Одговор на питања за
ЈН 1.1.38-235-255/2018, доставља,

На основу захтева понуђача за додатним појашњењима у вези ЈН бр. 1.1.38-235-255/2018, достављамо одговоре на питања по следећем:

Прилог бр. 1 и 2 . – Нацрт траженог облика ваљаног лима.

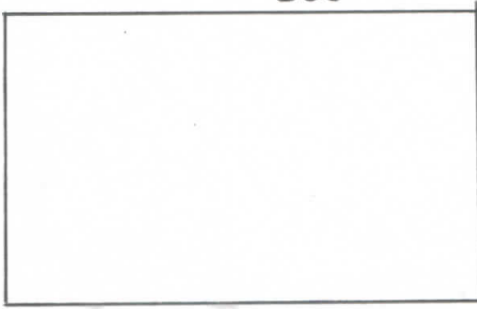
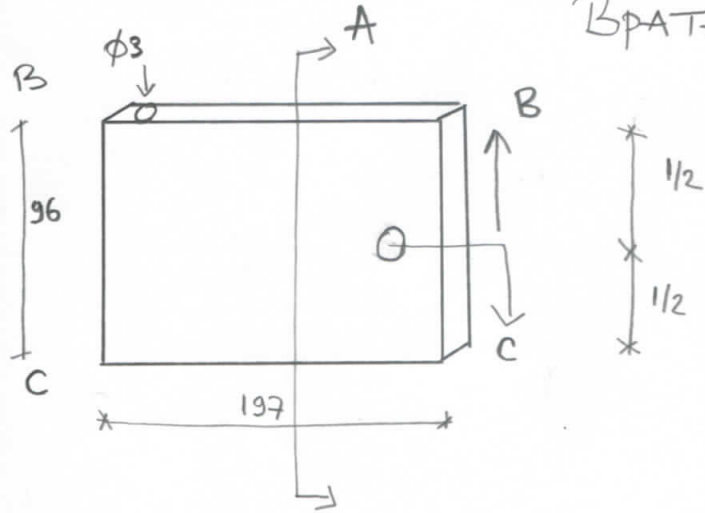
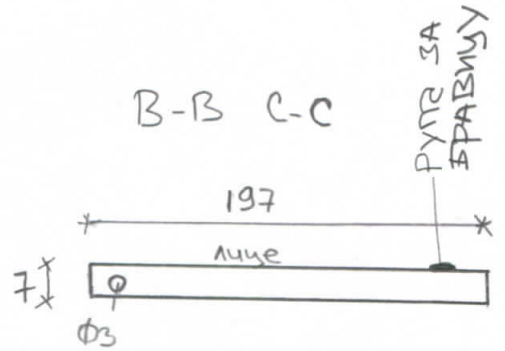
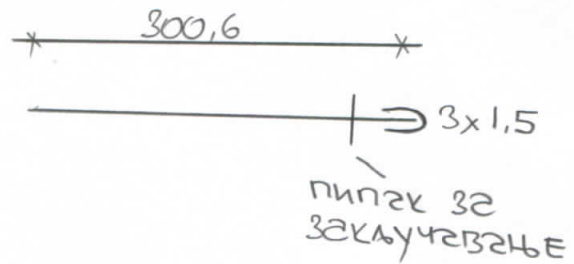
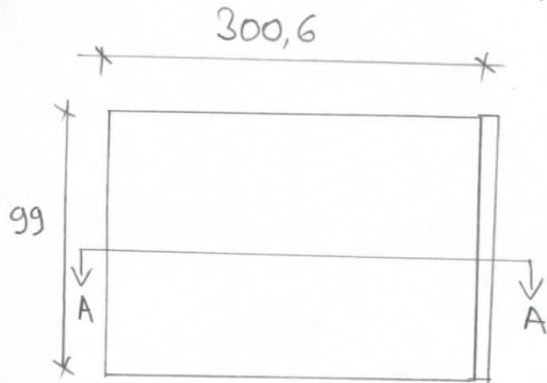
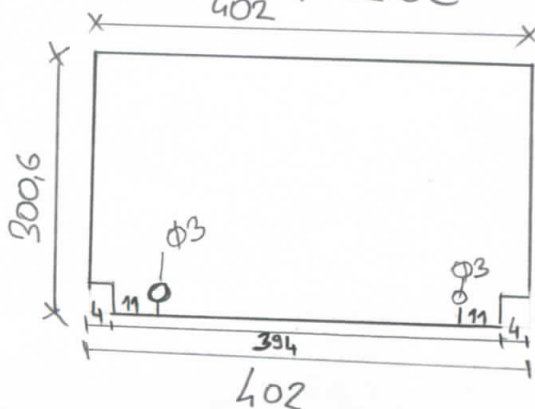
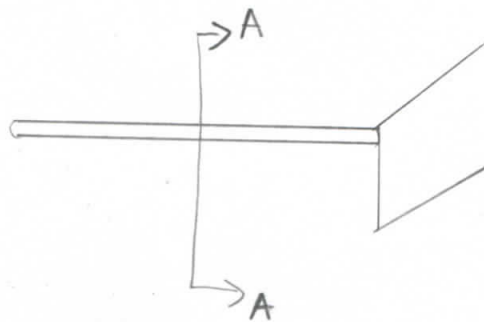
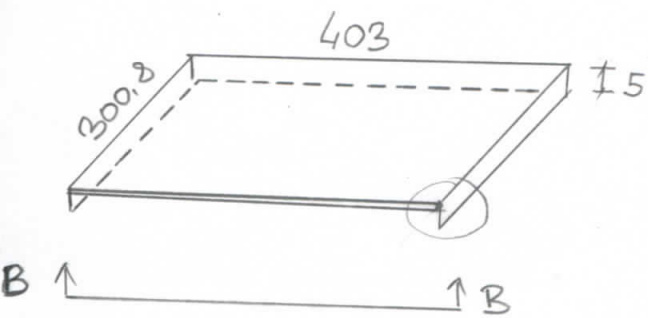
1. Питање: У прилогу 1б дат је опис како савити лим. Да ли постоји могућност да објавите слику или цртеж траженог облика лима?

Одговор: У прилогу акта достављамо нацрте траженог облика лима.
